Avis délibéré de l'Autorité environnementale sur l'amélioration des conditions d'évacuation du tunnel de Meudon (92)

n°Ae : 2016-91

Figure 2 : Implantation des ouvrages, le cartouche supérieur indique le profil en long du tunnel. (Source : Etude d'impact)

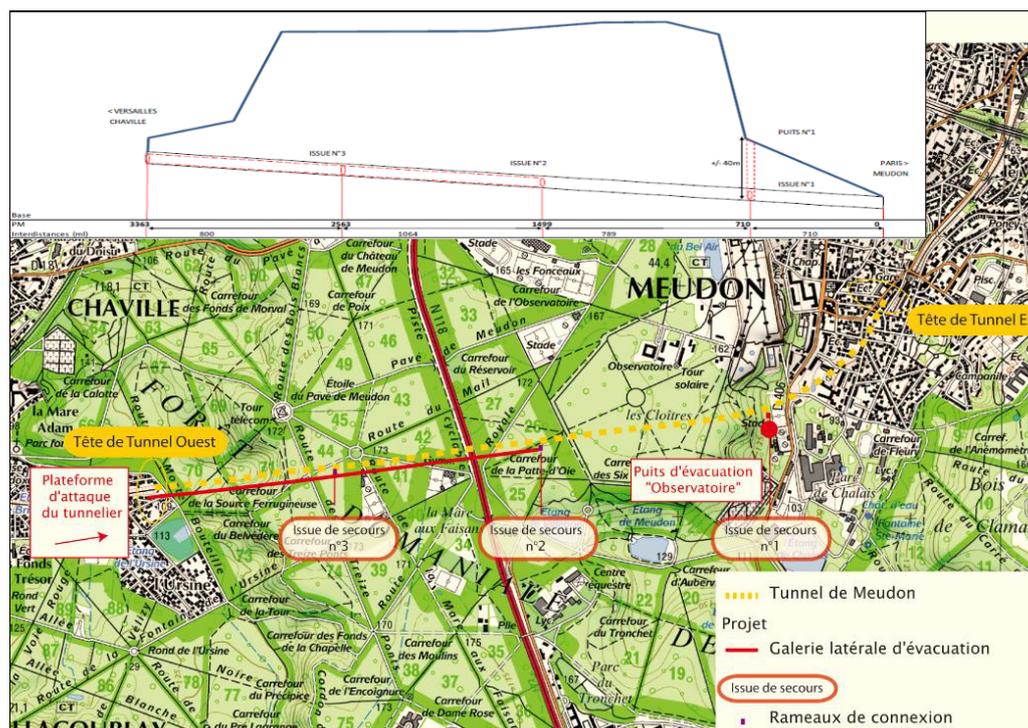
L'Ae recommande que les motifs de choix de la variante de la tête de puits soient davantage détaillés au regard notamment des critères environnementaux et que le chemin d'accès au puits par les secours soit clairement pris en compte dans l'analyse de l'état initial et des impacts.
